RAPPORTO COMMISSIONE EDILIZIA

MESSAGGIO MUNICIPALE N.367/24 CHIEDENTE UN CREDITO DI FRANCHI 143'000.- PER LA SOSTITUZIONE DEL MATERIALE DI COPERTURA E POSA DI UN IMPIANTO FOTOVOLTAICO SUL TETTO DELLA SCUOLA DELL'INFANZIA DI DONGIO

Fonte: <https://www.oasi.ti.ch/web/energia/mappatura-solare.html>

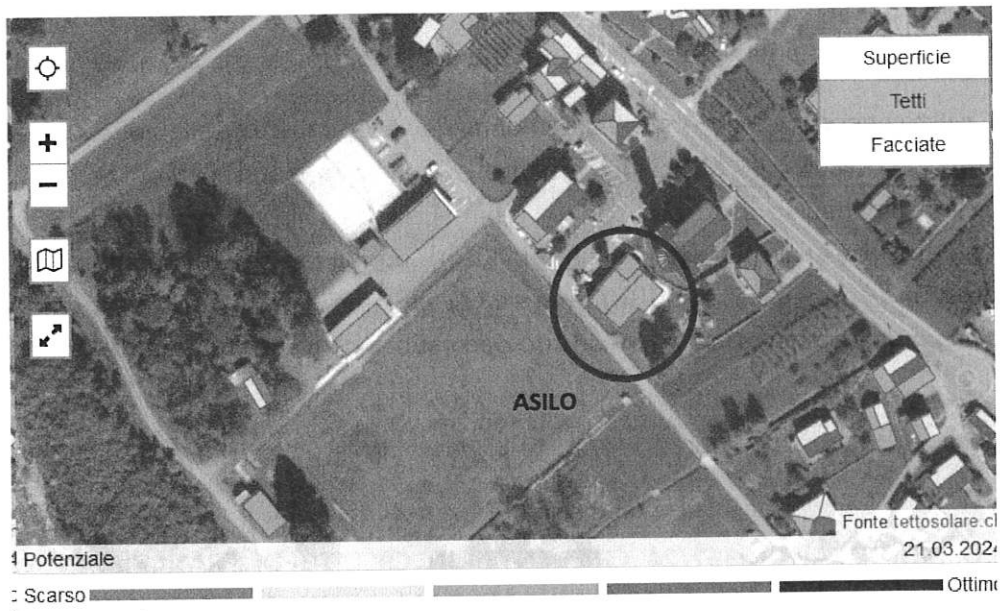
Come si può notare entrambe le falde hanno un discreto soleggiamento, malgrado una sia rivolta a Nord/Ovest. Questo è dovuto al fatto che la pendenza del tetto è minima.
